Remarques du CIQ sur le PLU / Règlement - zonage et OAP - 16nov14

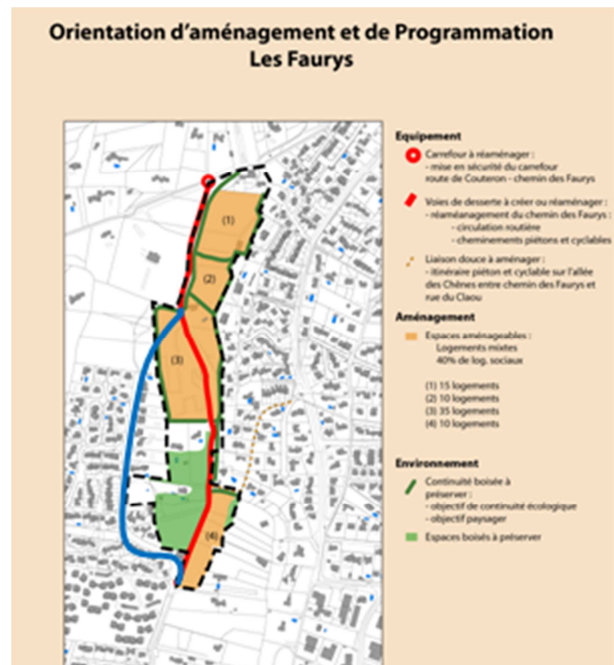
- En matière de protection des cheminements naturels, on aimerait que ceux qui existent encore soient préservés. C'est le cas du chemin des Faurys, qui est transformé en voie de circulation alors que l'avenue des Faurys a été créée pour desservir les logements et devrait être prolongée jusqu'à la route de Coutheron (voie en bleu).
